# 福島第二原子力発電所 原子炉施設保安規定変更認可申請について (審査会合における指摘事項の回答)

令和 3 年 2 月  
東京電力ホールディングス株式会社

## 令和3年1月26日の審査会合における指摘事項の回答

## 審査会合における指摘事項の回答（No. 2）

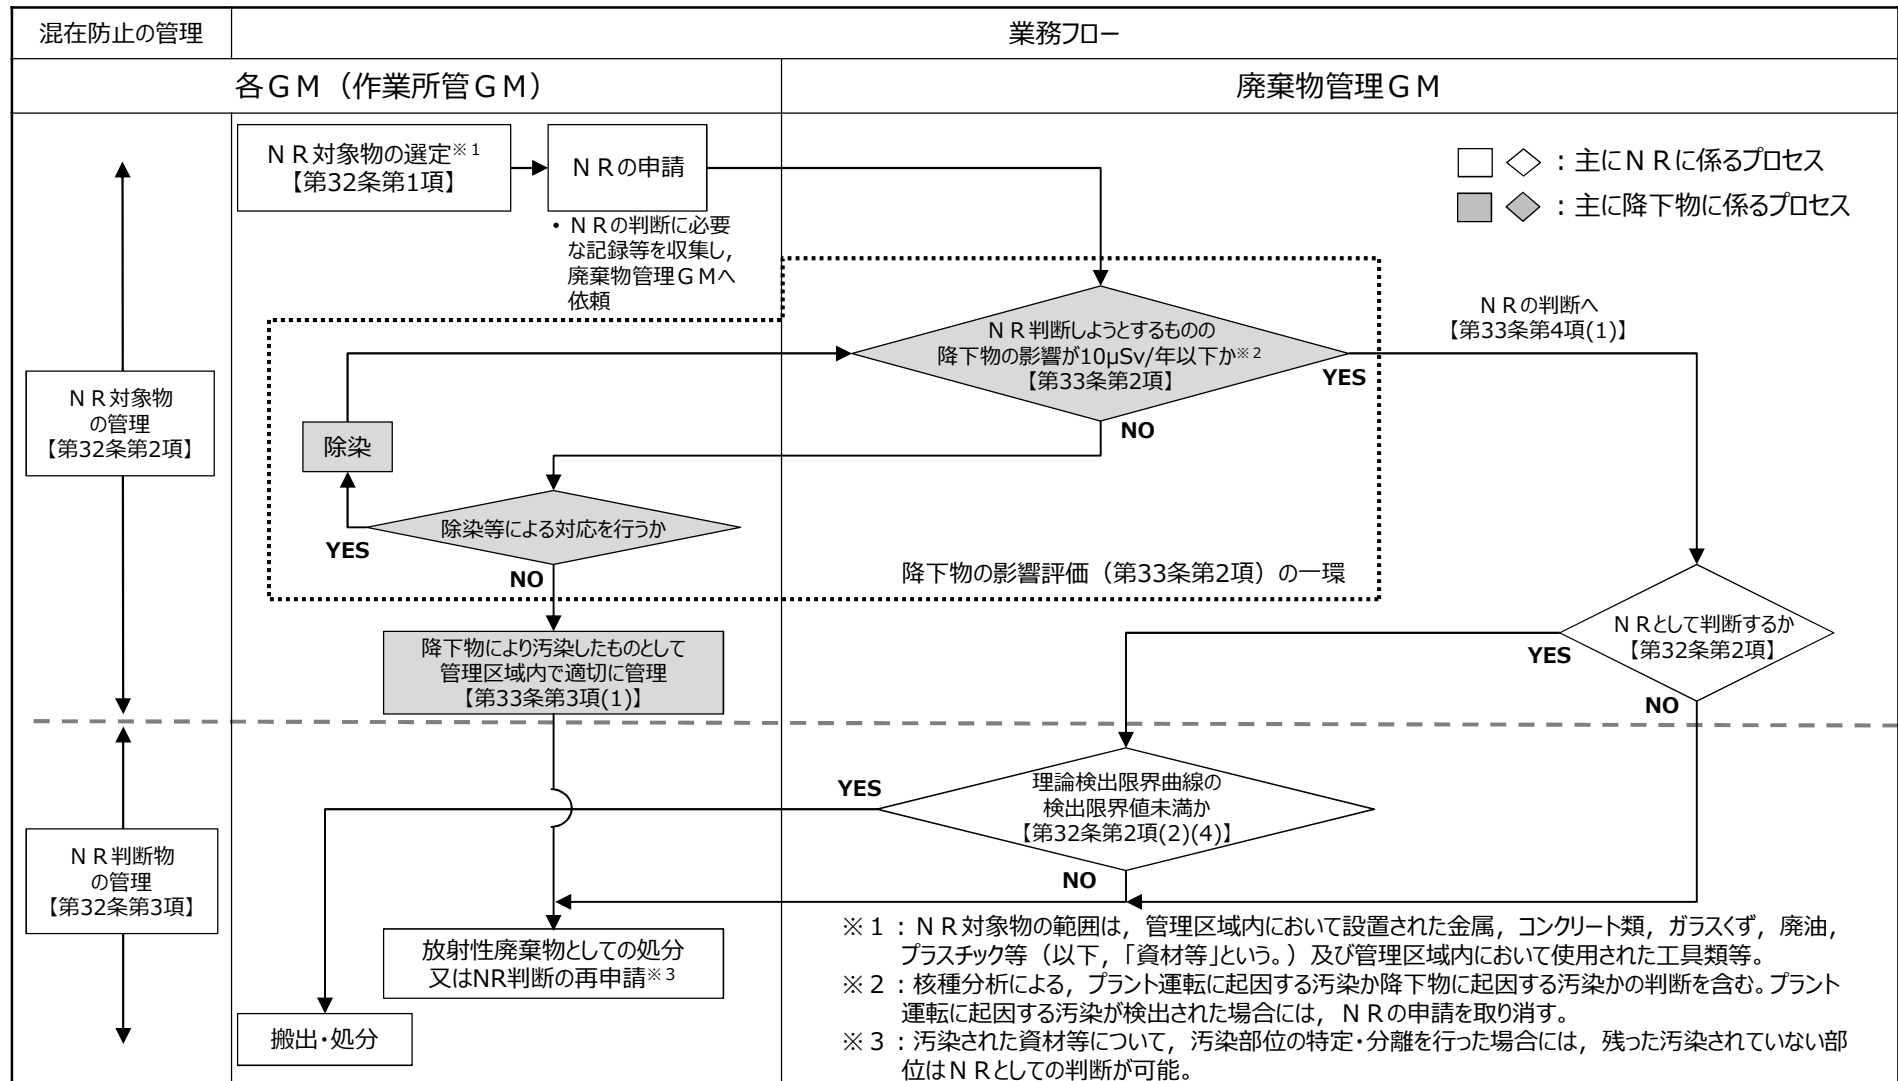
第7条（廃止措置保安運営委員会）の審議事項について、具体的な内容を説明すること。

- 第2項に定める廃止措置保安運営委員会の具体的な審議事項については、以下のとおり。
- 保安規定の記載については現行保安規定の記載を踏襲しており、以下のような具体的な審議事項については、社内規程において明確化する。
  - （1）保安管理体制に関する事項  
原子炉施設の保安に関する組織、職務分掌の変更／原子炉施設の保安に関する事項を審議する委員会等の設置・廃止／廃止措置主任者の選任・職務に関する重要事項の変更
  - （2）廃止措置管理に関する事項  
保安規定第14条に定めるマニュアルの制定・改定・廃止の方針／関連マニュアルの制定・改定・廃止の方針／原子炉施設の廃止措置の変更、新採用／保安規定に定める施設運用上の基準に影響を及ぼす事項／廃止措置工事に係る工事計画に関する事項
  - （3）燃料管理に関する事項  
関連マニュアルの制定・改定・廃止の方針／使用済燃料輸送容器の仕様変更／破損燃料に関する特別措置
  - （4）放射性廃棄物管理に関する事項  
関連マニュアルの制定・改定・廃止の方針
  - （5）放射線管理に関する事項  
関連マニュアルの制定・改定・廃止の方針
  - （6）施設管理に関する事項  
関連マニュアルの制定・改定・廃止の方針
  - （7）原子炉施設の改造に関する事項
  - （8）事故・故障の水平展開の実施状況に関する事項
